Alternator DAN930

Zmiana miejsca produkcji

Widok z tyłu

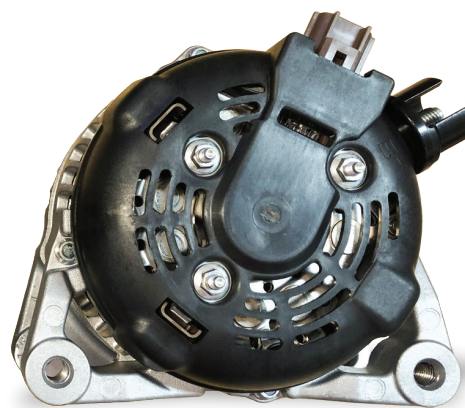
021080-2590 (nowa wersja)

Nowa konstrukcja łączenia stojana z prostownikiem bez 3 otworów odpływowych widocznych z zewnątrz, labirynt wewnętrzny zapobiega bezpośredniemu zanieczyszczeniu (brak wpływu na chłodzenie).

104210-2710 (stara wersja)

Stara konstrukcja łączenia stojana z prostownikiem z 3 otworami odpływowymi widocznymi z zewnątrz na tylnej obudowie.

Widok z przodu

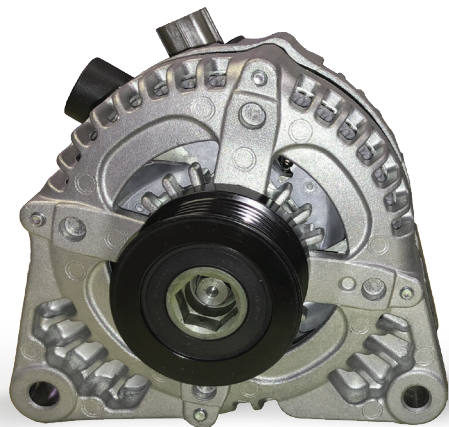
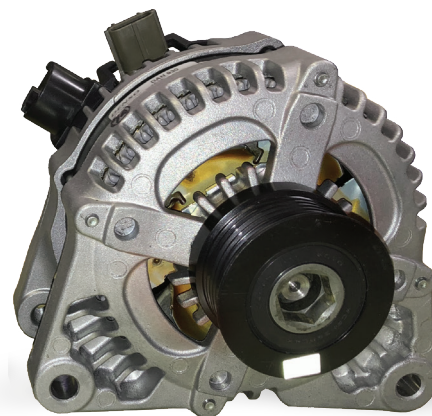
Żywica impregnująca wirnik może być losowo widoczna na wentylatorze.
(Brak wpływu na trwałość lub zanieczyszczenie)
